ARPAT - DIREZIONE TECNICA - Settore VIA/VAS
Via Porpora, 22 - 50144 - Firenze

5 novembre 2021

Oggetto: AUTOSTRADA A1 MILANO-NAPOLI - Tratta Firenze Sud/Incisa Valdarno - Commento al rapporto TECNE (ex TECNE) sull'attività di monitoraggio trimestre *Aprile-Giugno 2021*.

Figura 1: stazione di monitoraggio fissa A1-FS-RA-A3-02 media giornaliera PM10, confronto con la media di PTS della campagna di misura effettuata nel trimestre in esame presso la stazione A1-BR-A2-01, dati II trimestre 2021.

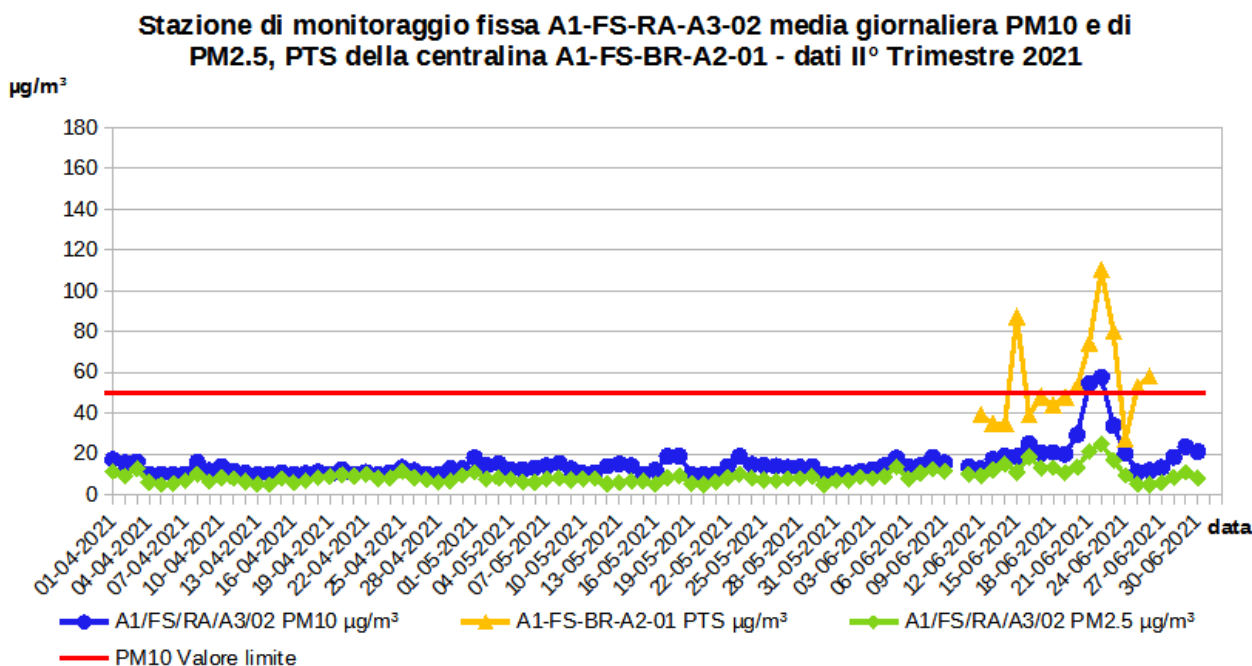
In Figura 1 è riportato il grafico del PM10 rilevato dalla stazione fissa A1-FS-RA-A3-02 con il relativo valore giornaliero di PTS della stazione A1-FS-BR-A2-01. Dal grafico si osserva come le concentrazioni di PTS seguono in sostanza quelle di PM10 della vicina stazione in continuo. Non emergono ulteriori osservazioni degne di nota.

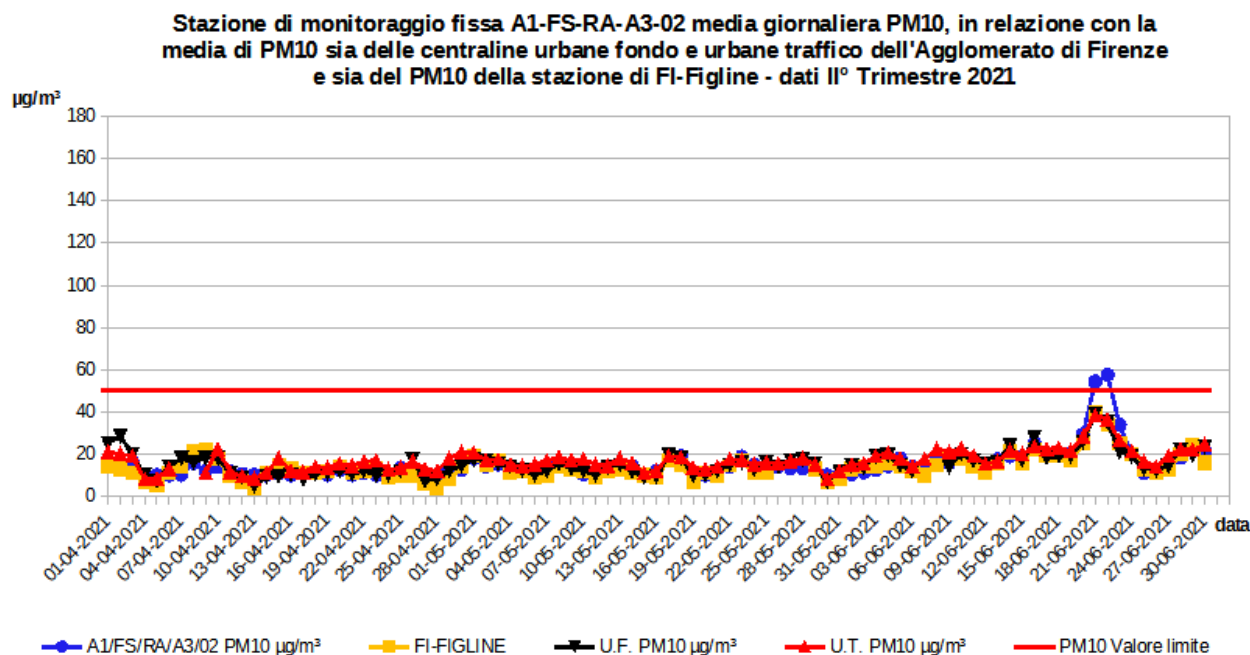
Nel grafico di Figura 2 i valori di PM10 misurati dalla stazione fissa A1-FS-RA-A3-02 sono messi in relazione con i corrispettivi valori di PM10 delle stazioni pubbliche prese come riferimento dell'Agglomerato Fiorentino (urbane traffico FI-Gramsci, FI-Mosse, urbane fondo FI-Scandicci e FI-Bassi) e della stazione FI-Figline della Zona Valdarno Aretino e Valdichiana. Si nota come i valori di particolato della stazione A1-FS-RA-A3-02 seguono in sostanza quelli delle stazioni pubbliche. Non emergono ulteriori osservazioni degne di nota.

Figura 3: evoluzione nel tempo di LAeq diurno presso alcuni siti di monitoraggio.

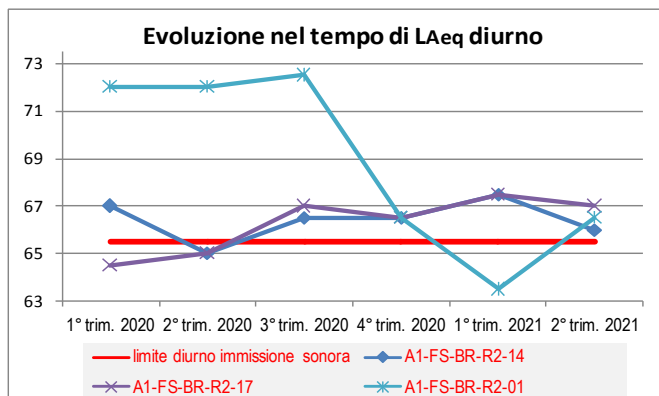
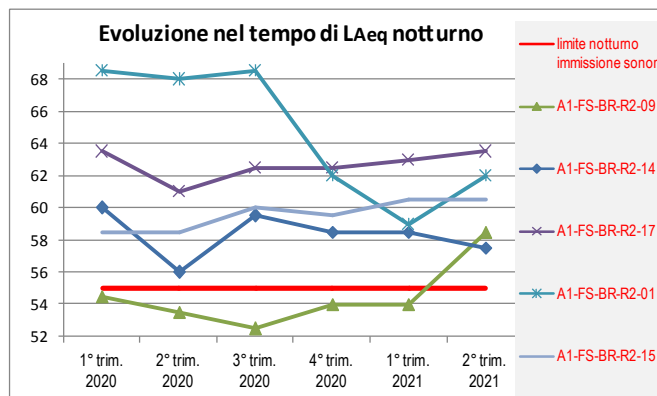
- A1-FS-BR-R2-01, A1-FS-BR-R2-14 e A1-FS-BR-R2-17 nel trimestre hanno fatto registrare livelli sonori superiori ai rispettivi limiti indicati dal PCCA nei due periodi di riferimento, con un

differenziale massimo che giunge a +8,5 dB. Osservando le Figure 3 e 4 è anche possibile rilevare l'andamento nel tempo dei livelli sonori rilevati nelle postazioni di monitoraggio attualmente attivate;

- A1-FS-BR-R2-09 e A1-FS-BR-R2-15 hanno fatto segnare in periodo di riferimento notturno (a cantieri inattivi) livelli sonori superiori al limite (55 dB(A) con un differenziale pari rispettivamente a +3,5 dB e +5,5 dB (Figura 4);
- infine presso la postazione A1-FS-BR-R2-20 il livello sonoro diurno è conforme al rispettivo limite, mentre quello notturno si è mantenuto nel tempo stabilmente superiore al limite di riferimento (Figura 5).

Figura 6: evoluzione nel tempo di LAeq diurno di A1-FS-BR-R2-04.

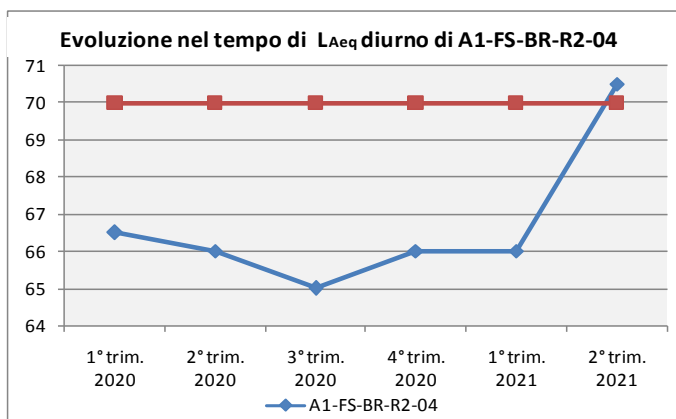
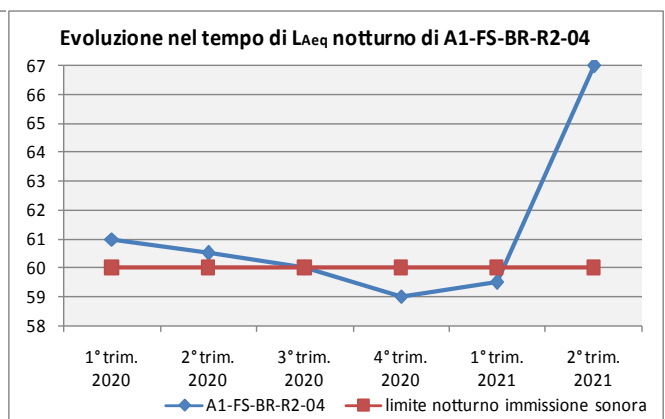
A causa del superamento del limite di immissione assoluto e di quello concesso in deroga acustica nel periodo notturno (63,4 dB(A) presso il recettore A1-FS-BR-R2-04 è stato convocato il Gruppo di crisi per analizzare le cause di tale emergenza. A tal proposito l'impresa ha comunicato che nella notte tra il 29/6 e il 30/6/2021, ossia durante la fonometria, a fronte di sopraggiunte esigenze di sicurezza per il rischio residuo di caduta detriti, alcune lavorazioni di perforazione in corrispondenza del sottovia di Via Campigliano (WBS VI01) sono state eseguite installando barriere acustiche provvisorie per ridurre il disagio. L'impresa ha altresì dichiarato che i lavori non verranno più eseguiti nel periodo notturno. Il *report* riferisce che nella fonometria effettuata in modalità R2 presso la postazione è stata individuata la mezz'ora più rumorosa e quindi confrontata col limite concesso in deroga; tuttavia non è possibile verificarlo dalla documentazione fornita giacché risulta priva anche della *time history* della misura. In ogni caso, si conferma che l'emergenza registrata presso quest'ultimo sito fosse a carattere temporaneo, vi sono i dati storici riportati nelle Figure 6 e 7, che mostrano come i livelli fossero inferiori ai limiti nei *report* precedenti durante il periodo diurno mentre per il notturno era stata ristabilita la conformità ai limiti negli ultimi due trimestri.
